## 오등봉공원 민간특례 경관심의자료 부실 · 조작의혹 공개 기자회견

일시 | 2024. 05. 17.(금)

주최 | 제주환경운동연합

1단지 조망점 **근경 ①** 제주아트센터 앞

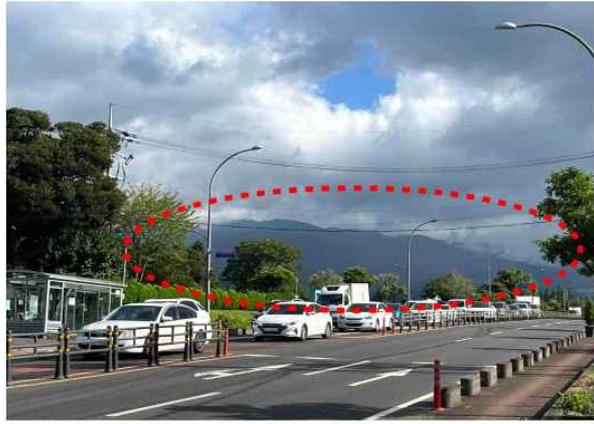
○ 구체적으로 보면 ① 조망점 1, 제주아트센터 앞의 경우 심의자료 사진에서는 한라산을 구름으로 완전히 가려놓아 이 사건 특례사업으로 인하여 한라산 전경의 상당 부분이 조망되지 않게 되는 점을 의도적으로 감추어 놓은 것으로 보여짐. 실제 현장 사진을 보면 구름이 많이 끼어있음에도 불구하고 한라산은 거의 그대로 드러나며, 심의자료처럼 한라산이 완전히 가려지려면 사진촬영이 어려울 정도의 극한 날씨가 되어야 함. 하지만 주변의 시설물 등이 명확히 보이는 것으로 봤을 때 의도적으로 사진을 조작하여 한라산을 가렸을 가능성마저 의심됨.

- 경관위 심의자료에는 인접한 핵심 경관인 한라산과 어승생악이 하층의 하얀 구름에 가려져 전혀 조망되지 않도록 한 사진 제시

- 구름이 많은 기상상황에서 촬영했음에도 한라산 경관은 뚜렷이 조망 가능함.
- 심의자료의 시뮬레이션상의 1단지 아파트 위치로 보아 핵심 경관인 한라산 전망이 사실상 완전히 가려질 것으로 예상됨.

1단지 조망점 **중경 ④** 연북로 사거리

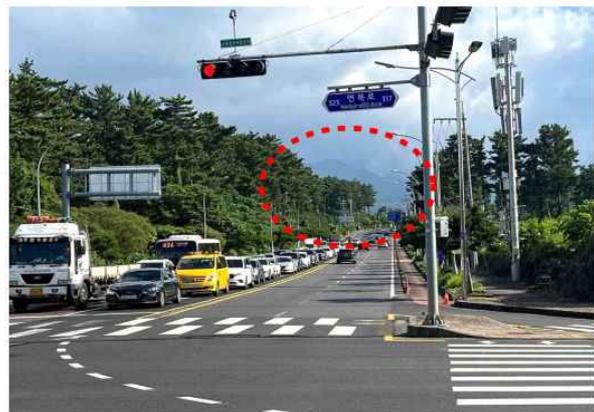
○ ③ 조망점 4. 연북로 사거리와 관련하여서도 위와 같은 방법으로 한라산 자락의 주요 경관인 어승생악을 의도적으로 구름으로 가려놓았음. 경관의 침해 여부를 사진으로 확인하려면 날씨 비교적 좋은 날 경관 상태가 양호할 때 촬영하는 것이 합리적이라 할 것임.

- 경관위 심의자료에는 한라산 자락의 중요 경관인 어승생악이 구름에 가려져 조망되지 않은 사진 제시

- 실제촬영 사진에서 뚜렷이 조망되는 어승생악 오름의 경관
- 심의자료의 시뮬레이션상으로는 1단지 아파트로 인해 어승생악이 경관이 가려질 가능성 높음

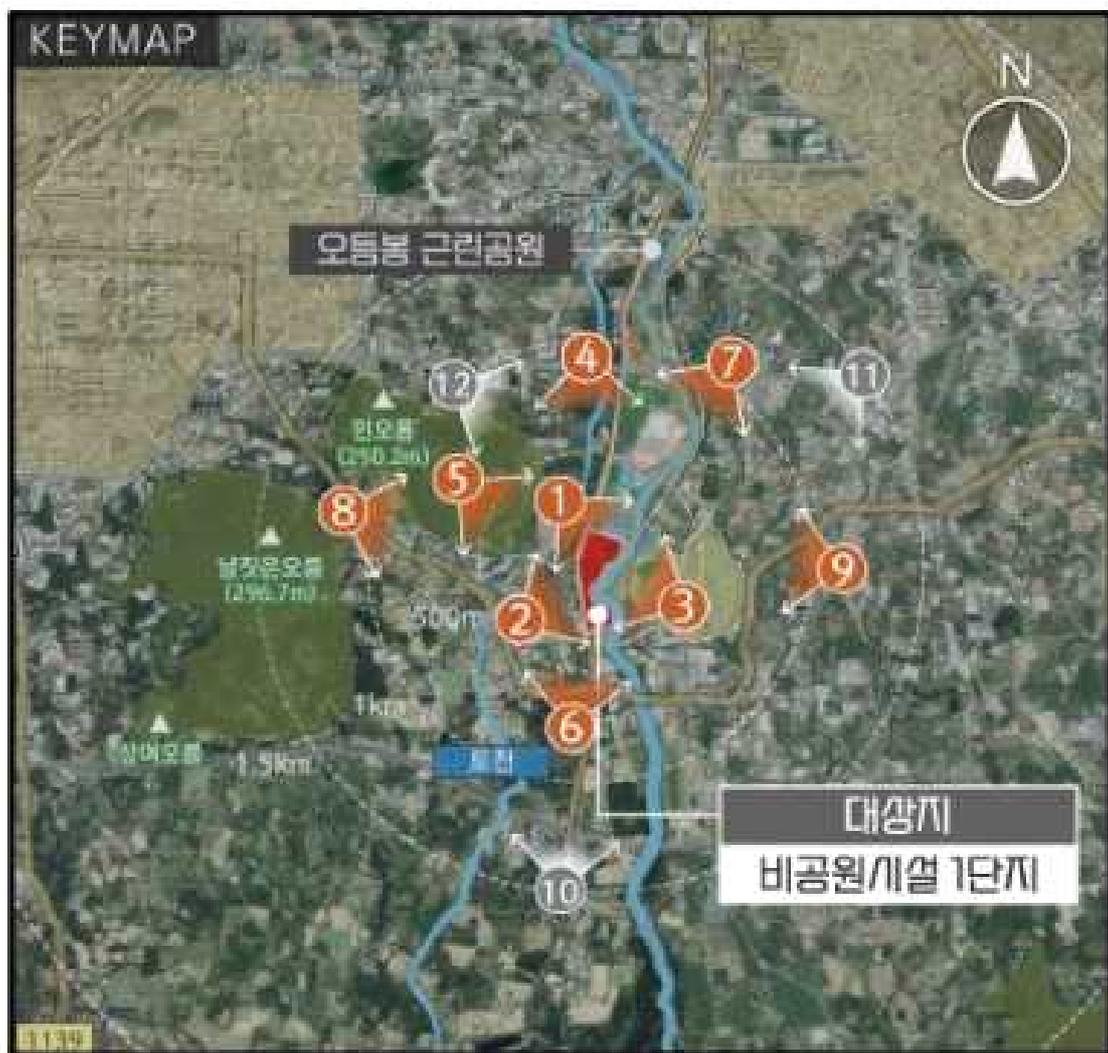
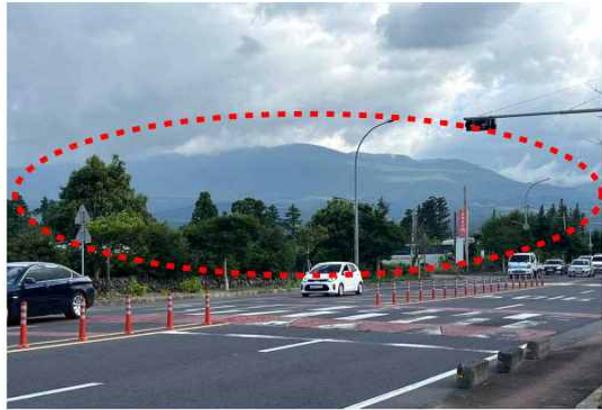
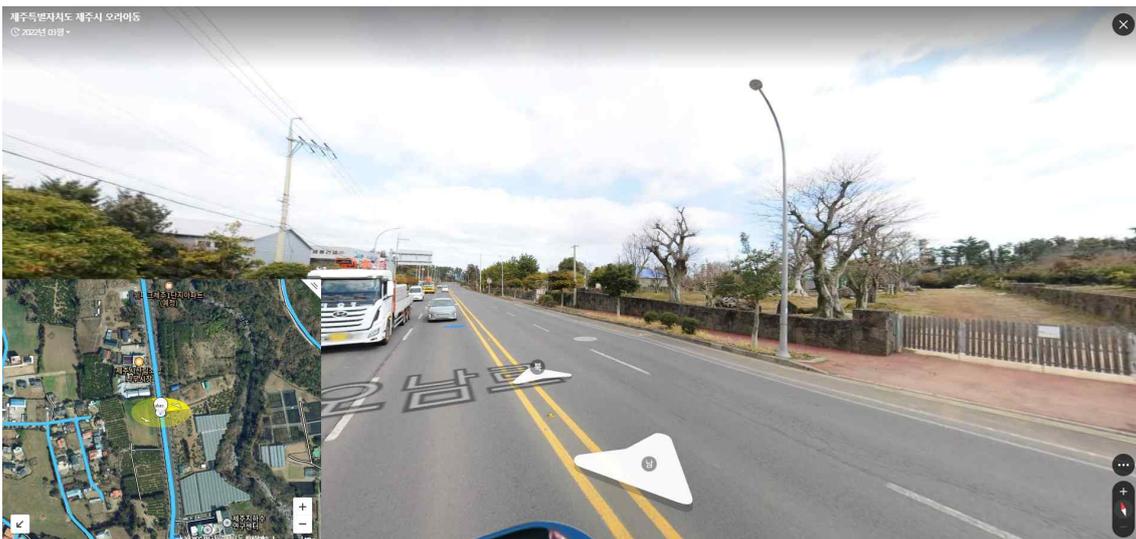
위치가 ‘서측 350m’ 로 표시되어 있고, 위 조망점의 전경 사진에는 편도 2차로의 도로와 평행한 방향으로 촬영된 사진이 첨부되어 있으나, 네이버 거리뷰 화면을 보면 비공원시설 1단지 서측 350m 부근(즉, 위 조망점 2 부근)에는 편도 2차로의 도로 자체가 존재하지 않을 뿐만 아니라, 비공원시설 1단지의 위치가 도로와 평행한 방향이 아님을 알 수 있는바, 위 조망점의 위치와는 전혀 다른 사진을 첨부하여 심의를 받았음.

○ ② 조망점 2, 송현토건 주변부의 실제 위치는 ‘서측’ 이 아니라 남남동쪽 450m에 위치하고 있음. 실제 촬영 위치는 물론 거리까지 왜곡되어 있는 상황임. 더욱이 송현토건에서 중요하게 보아야 할 것

은 남측방향의 경관이 아니라 북측방향의 경관이어야 함. 실제 송현토건 주변부는 오남로에서 한라산 경관이 가장 확실하게 보이는 곳으로 경관 영향을 보려면 남측이 아닌 북측을 확인하는 것이 상식적임. 결국 경관에 문제가 발생하지 않는다는 점을 강조하기 위해 부실한 자료를 제출하였으며, 더해서 조망점 위치를 조작까지 한 것임.

- 경관위 심의자료의 제시된 위 사진은 지도에 표시된 조망점의 위치와 조망 방향과는 달리, 송현토건입구를 약 450미터 정도 지나서 1단지 건설 예정부지를 남남동 방향에 두고 촬영한 사진으로 보임.

- 송현토건 주변 1단지 건설예정 부지를 동북동 방향에 두고 실제 촬영한 사진
- 실제 촬영에선 제주 핵심 경관인 한라산과 어승생악이 크고 뚜렷하게 조망됨
- 1단지 아파트 건설시 핵심 경관인 한라산 전망이 크게 훼손됨.
